datum	18 maart 2026	contactpersoon	[redacted]
ons kenmerk	472027	telefoonnummer	+31 6 [redacted]
uw brief van	26 januari 2026	e-mail	[redacted]@Anteagroup.nl
uw kenmerk	2025-FUMO-0112980		
projectnummer	472027		
project	Vergunningaanvraag en aanmeldnotitie mer firma Robben Wolvega		
betreft	aanlevering van aanvullende gegevens

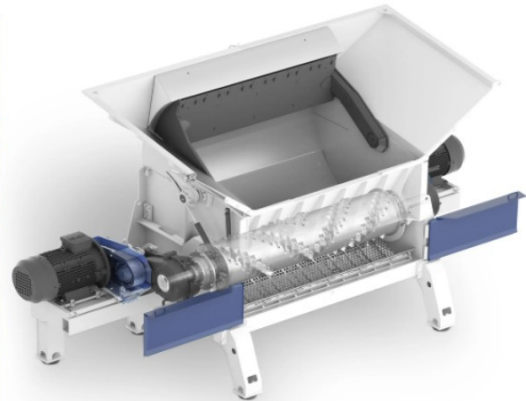
Voor wat betreft de in pandig gesitueerde afvalverwerkingsinstallatie wordt verondersteld dat hiermee de shredder wordt bedoeld zoals omschreven in de aanvraag. Naar aanleiding van het vooroverleg en de inmiddels ingetrokken vergunningaanvraag voor wat betreft de locaties Schuttevaertweg en Tinweg is destijds door de firma Robben gesteld dat dit proces in pandig gaat plaatsvinden ter voorkoming van diffuse emissies. In lijn met de BREF afvalbehandeling zal, zoals ook aangegeven in dat toetsdocument, en als zodanig eveneens vermeld in het luchtkwaliteits- en geluidsonderzoeksrapport een doekenfilter worden geplaatst waardoor voldaan wordt aan de emissies eisen vanuit BBT. De beoogde shredder zal qua uitvoering en principe vergelijkbaar zijn met onderstaande weergegeven installaties.
